**AVIS RELATIF À LA PROTECTION
CONTRE LES EVENTUELS EFFETS NOCIFS ET NUISANCES
PROVOQUÉS PAR LES RAYONNEMENTS NON IONISANTS
GÉNÉRÉS PAR DES ANTENNES ÉMETTRICES STATIONNAIRES**

Commune : VERVIERS - Exploitant : PROXIMUS

Référence exploitant : 87CEN_00

Rapport n° 624 / 2024

Figure 1 : Vue en plan des lieux de séjour et des points de contrôle

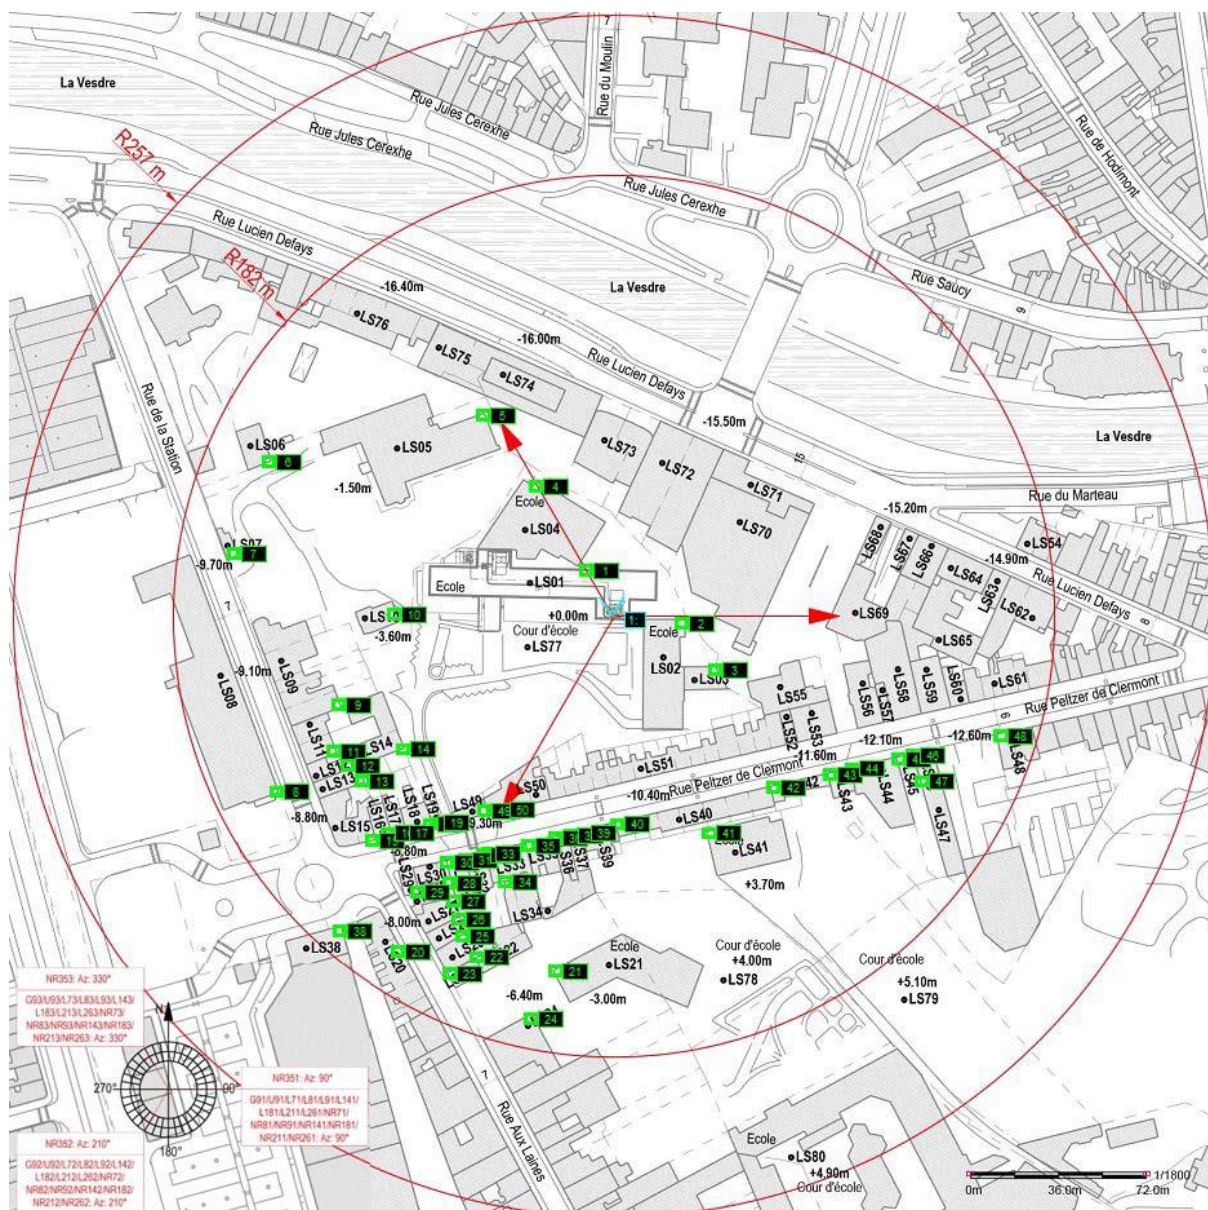
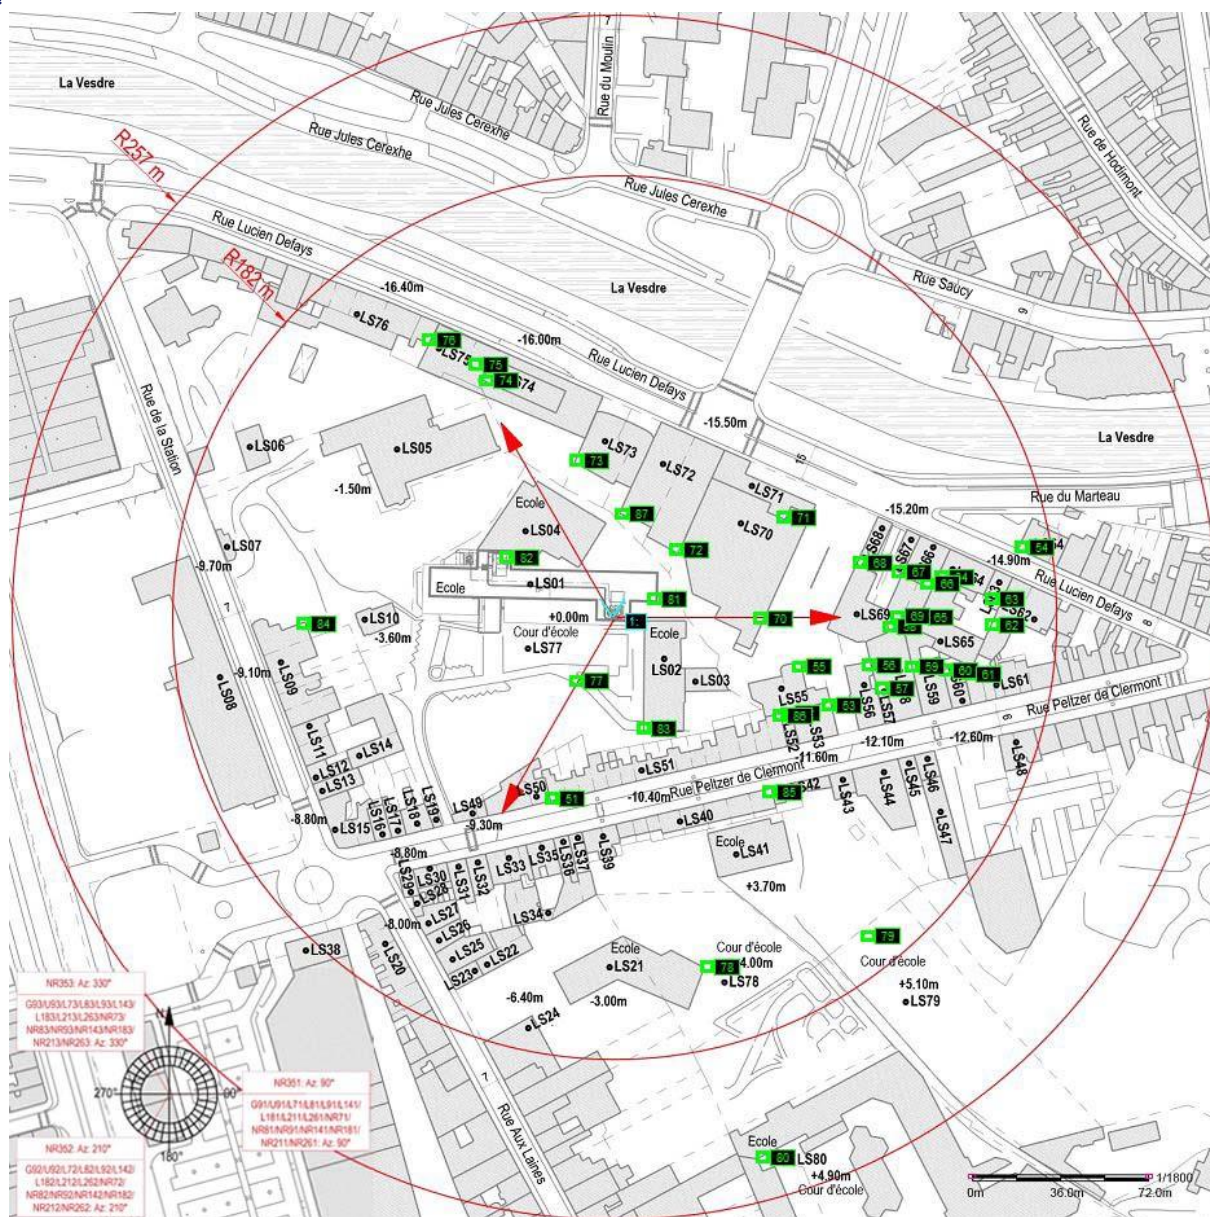
Les fréquences d'émission, la puissance rayonnée par chacune des antennes et leur gain permettent de déterminer le rayon de la zone à analyser. Tout dépassement de la limite par installation est exclu en dehors de cette zone. Le tableau 2 reprend les 35 LS² pour lesquels l'indice d'exposition est le plus élevé. Les différentes colonnes indiquent :

- le numéro du point de contrôle repris sur un des plans de la figure 1;
- le numéro du LS dans lequel se trouve le point de contrôle de la 1^{ère} colonne ;
- l'atténuation d'obstacle prise en compte pour le calcul de l'indice d'exposition dans le LS ;
- le résultat du calcul de l'indice d'exposition.

En ce qui concerne les antennes de l'installation mentionnées dans le tableau 1, la distance maximale à laquelle la limite pourrait être atteinte, à l'extérieur, est égale à 83,6 m. S'il n'y a pas de LS à une distance inférieure, les antennes respectent forcément la limite d'immission.

Dans le cas des LS situés à l'intérieur des bâtiments, une atténuation d'obstacle est prise en compte et il en résulte que la distance maximale à laquelle la limite pourrait être atteinte se réduit à 59,2 m.

Les résultats de l'évaluation décrite au paragraphe 4 indiquent que les antennes émettrices stationnaires de l'installation faisant l'objet du présent avis ne produisent pas, dans un lieu de séjour, un rayonnement électromagnétique maximum supérieur aux limites fixées à l'article 4 du décret.

Figure 2 : Vue en plan des installations d'antennes dans un rayon de 300 mètres autour de l'installation faisant l'objet de la demande d'avis

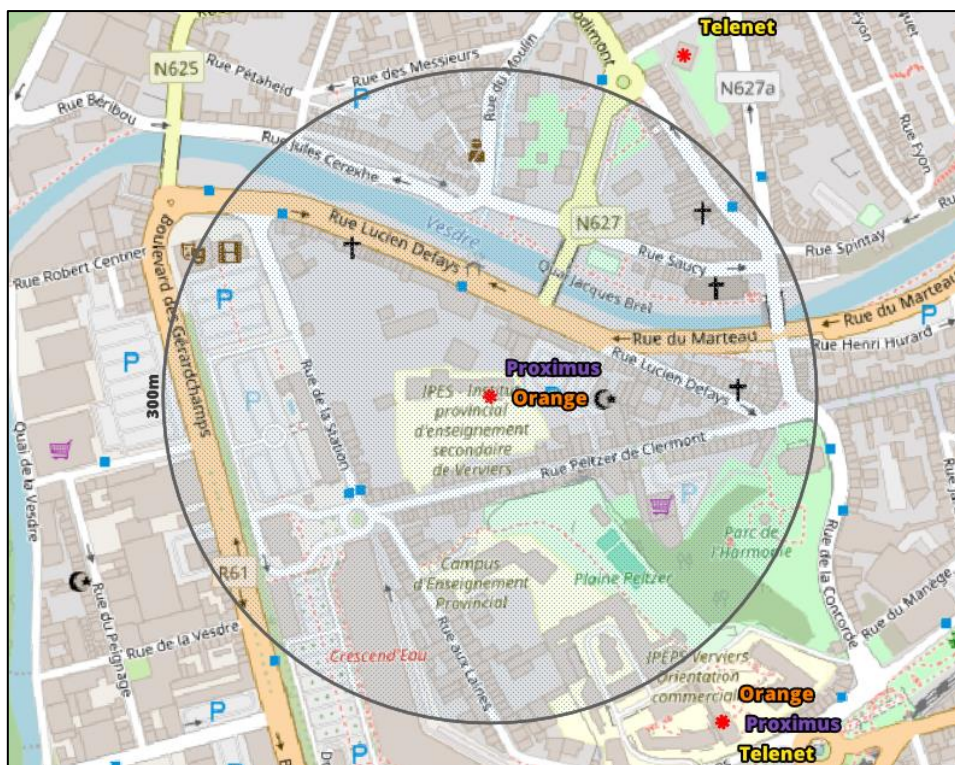
Le plan en projection verticale de la figure 2 indique la localisation des installations d'antennes émettrices stationnaires visées par le décret et situées dans un rayon de 300 mètres autour de l'installation référencée dans le paragraphe 2 et localisée au centre du cercle. Les données de localisation de ces antennes et les avis correspondant sont accessibles via le cadastre en ligne des antennes émettrices stationnaires⁶. Les installations prises en compte dans l'évaluation du respect de la limite cumulative sont les installations d'antennes émettrices déclarées en service par l'exploitant à la date du présent avis, à l'exception de l'installation référencée dans le paragraphe 2 et éventuellement d'autres installations ayant fait l'objet d'une demande d'avis à la même date et qui sont situées à l'intérieur de la zone de 300 mètres de rayon.

- il y a au plus 4 installations d'antennes émettrices stationnaires présentes dans la zone d'évaluation de 300 mètres de rayon représentée dans la figure 2, y inclus l'installation référencée dans le paragraphe 2 : la limite cumulative définie à l'article 4, §2 du décret est nécessairement respectée dans les lieux de séjour à l'intérieur de la zone d'évaluation de 300 mètres de rayon ;

- il y a exactement 5 installations d'antennes émettrices stationnaires présentes dans la zone d'évaluation de 300 mètres de rayon représentée dans la figure 2, y inclus l'installation référencée dans le paragraphe 2 et il existe, pour 3 ou 4 de ces installations, un avis attestant le respect de la limite abrogée de 3 V/m : la limite cumulative définie à l'article 4, §2 du décret est nécessairement respectée dans les lieux de séjour à l'intérieur de la zone d'évaluation de 300 mètres de rayon ;

- dans tous les autres cas, il a été vérifié que la limite cumulative définie à l'article 4, §2 du décret n'est pas dépassée dans les lieux de séjour sur base du nombre d'installations localisées dans la zone d'évaluation de 300 mètres de rayon représentée dans la figure 2, de leur localisation ainsi que des données inscrites dans la figure 1 et au paragraphe 4 du présent avis et dans les avis attestant le respect de la limite par installation ou de la limite abrogée de 3 V/m relatifs aux autres installations reprises dans la figure 2.

Compte tenu des considérations ci-dessus, il apparaît que l'intensité du rayonnement électromagnétique généré, dans les lieux de séjour situés dans un rayon de 300 mètres autour de l'installation référencée dans le paragraphe 2, par l'ensemble des antennes émettrices stationnaires de l'ensemble des exploitants du même site d'antennes émettrices stationnaires respecte la limite fixée à l'article 4, § 2 du décret.
